TILLAGA AÐ BREYTINGU Á DEILISKIPULAGI

Verkefni:
NJARÐARGATA 61

Njarðargata 61, breyting á deiliskipulagi

Vegna: Máls nr. 0458/2024, Reitur 1.181.3, Lokastígsreitur 4 - Njarðargata 61 (Kynning Breytinga)

Skuggavarp fyrir breytingu

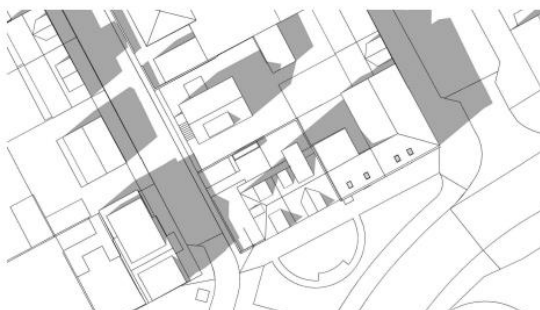
Athugasemdaaðili lýsir áhyggjum af því að birtuskilyrði í íbúð hans, í kjallara húss á aðliggjandi lóð, verði mun verri eftir breytingar og að sólarstundir og veðursæld í garði verði minni. Aðili bendir jafnframt á að skuggavarpsmyndir eftir breytingar séu rangar.

Svar: Ábending er rétt varðandi rangar skuggavarpsmyndir. Leiðréttar skuggavarpsmyndir voru sendar öllum aðilum og athugasemdafrestur lengdur.

Hvað varðar áhyggjur af birtuskilyrðum íbúðar þá má vænta þess að birtuskilyrði batni þegar núverandi skúr á lóðamörkum verður fjarlægður og lengra verður milli húsa. Skv. skuggavarpsmyndum verður lítil breyting á sólarstundum í garði.
